Sprievodná správa

paas	PAAS Group, PAAS s.r.o. Bratislava	
Revízia zóny PAAS NM3 - severovýchod (príloha 1) Realizácia: SSÚC	DÁTUM	16.07.2026
	MIERKA	1:500
	ROZMER:	904x1600
VYPRACOVAL: Ing. Daniel Kuchar	KONTROLOVAL: Ing. Ján Ivanko	MANAŽÉR: Mgr. Adriána Šimúthová

Situácia:

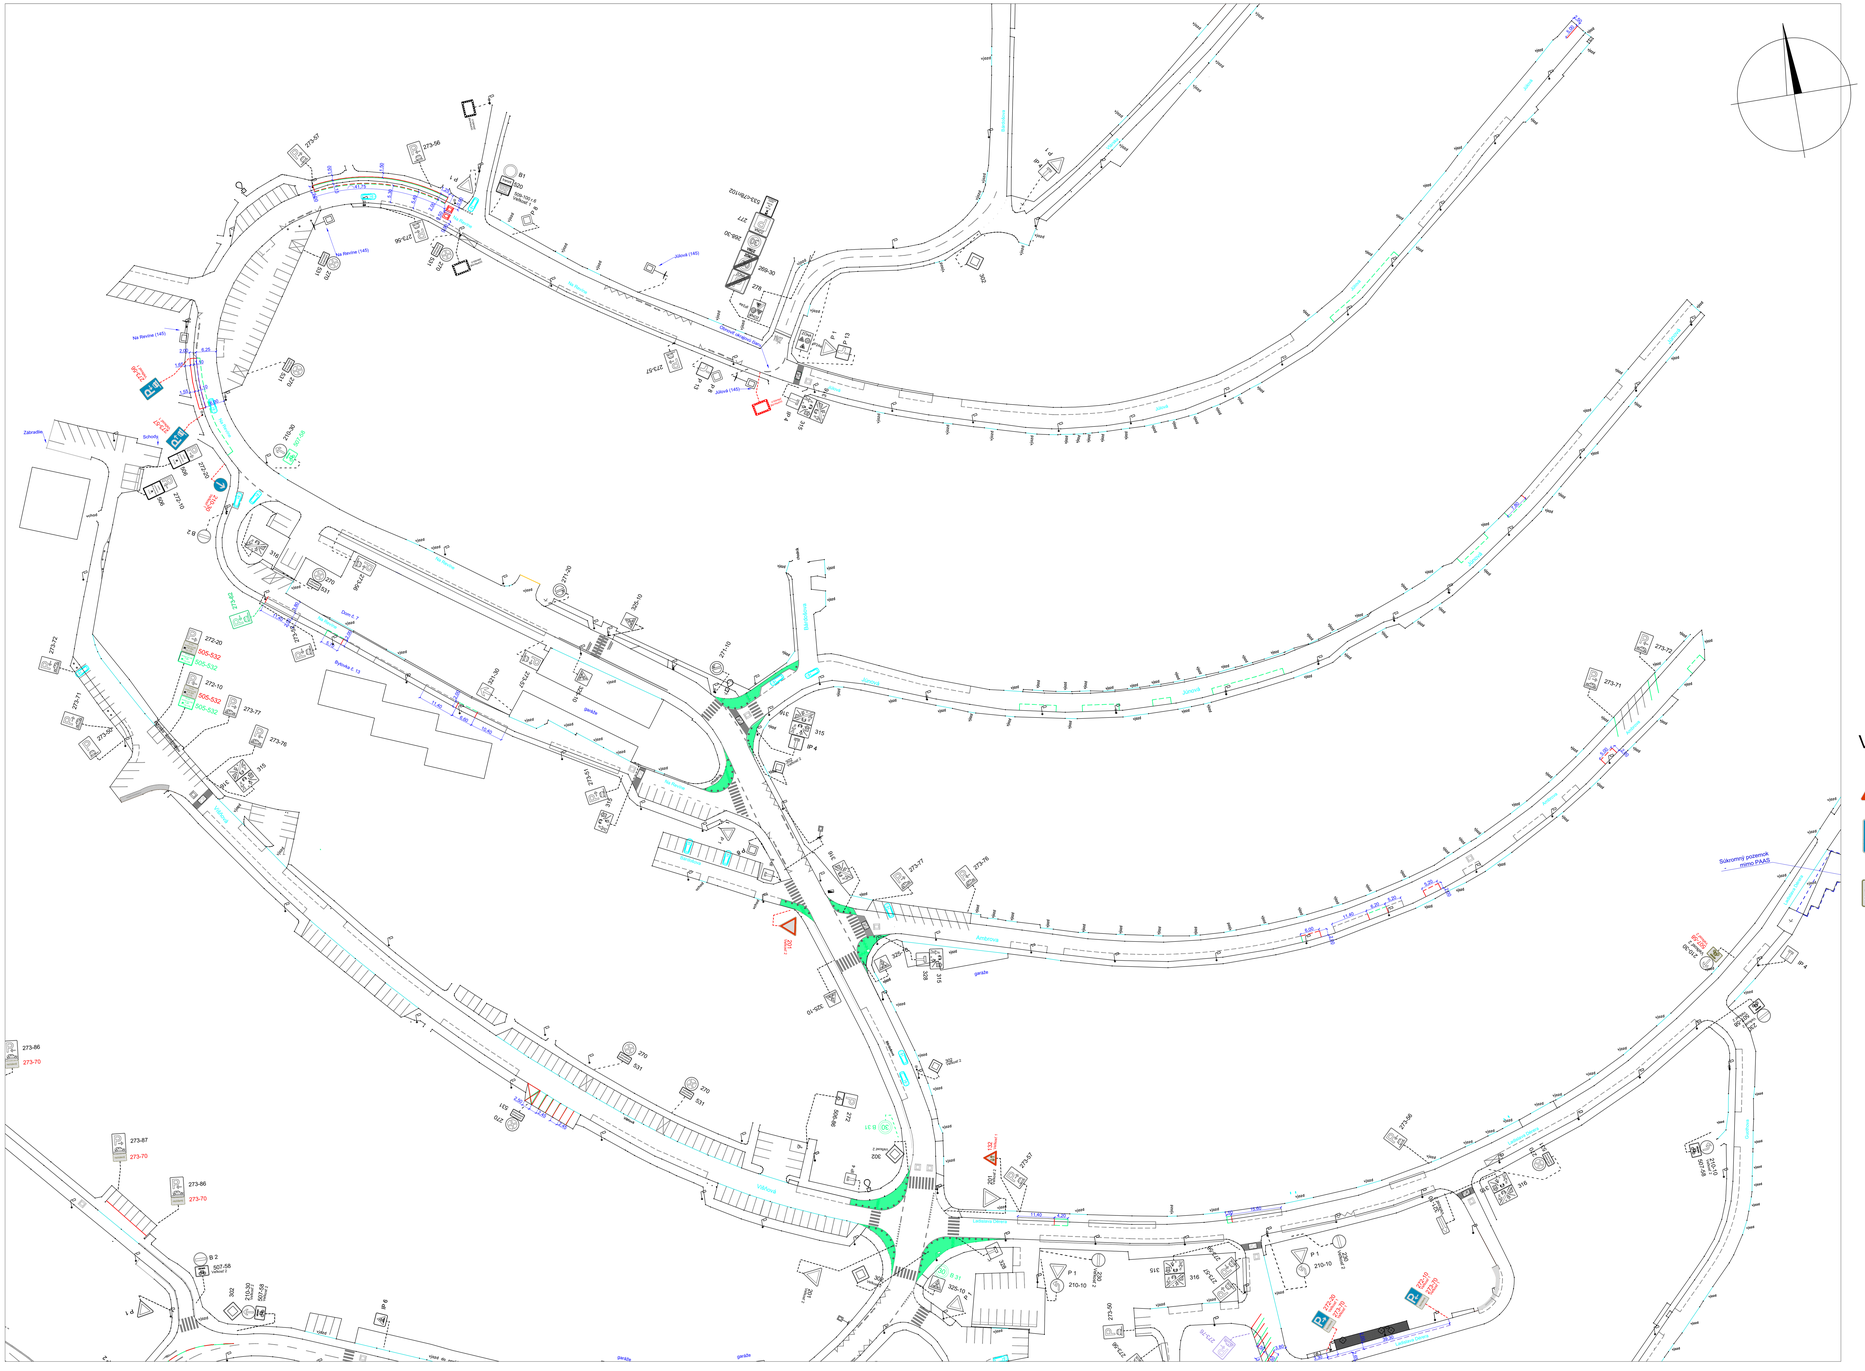
V rámci revízie časti zóny PAAS NM3 Severovýchod boli do POD zapracované pripomienky pre zlepšenie plynulosti, bezpečnosti premávky a manévrovateľnosti pri výjazdoch z pozemkov. Zároveň boli dve parkovacie plochy vyňaté z regulácie zóny PAAS.
POD je navrhované v súlade s § 2 ods. 4 zákona č. 135/1961 Zb. o pozemných komunikáciách (cestný zákon), konkrétne podľa TP 117/2023.
